Saksbehandlar	Arkiv	ArkivsakID
Ole Martin Bolset	PlanID-1256 2016 0002, Plannavn-Detaljregulering for kollektivterminal Flatøy, Komnr-1256	16/355

Saksnr	Utvalg	Type	Dato
78/2019	Utval for drift og utvikling	PS	03.09.2019
47/2019	Kommunestyret	PS	25.09.2019

Reguleringsplan for Flatøy kollektivknutepunkt og innfartsparkering - 2. gongs handsaming

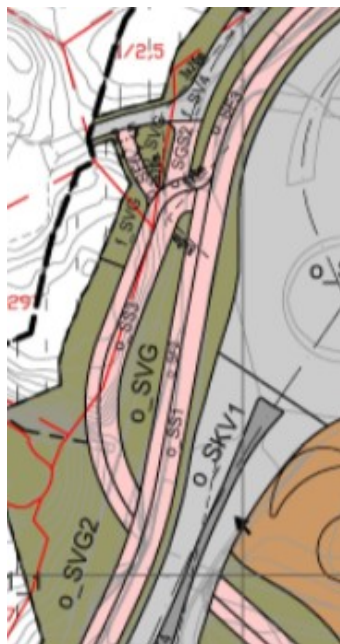
- I plankartet er området for innfartsparkering, som tidlegare var regulert til «parkeringsplassar og parkeringshus/- anlegg» (o_SPP/SPH), endra til pendlar-/innfartsparkering (o_SPI). Føresegnene er endra slik at det no må endring av reguleringsplan til, for å bygge parkeringshus i dette området.
- Delar av tidlegare regulert «annan veggrunn – grøntareal» (o_SVG) er endra til «andre typar bygningar og anlegg» (o_BAB) etter innspel frå BKK Nett AS. Tilkomst for køyretøy til o_BAB (nettstasjon) er sikra i føresegnene § 3.1.
- Gang- og sykkelvegen som er planlagt til å gå i kulverten nærast kollektivterminalen er endra. Horisontalkurveradiusen er utvida, som gav o_SGS2 ein brattare stigning. Det var dermed naudsynt å leggje til rette for ein alternativ gangtrasé med mindre stigning; o_SF6.
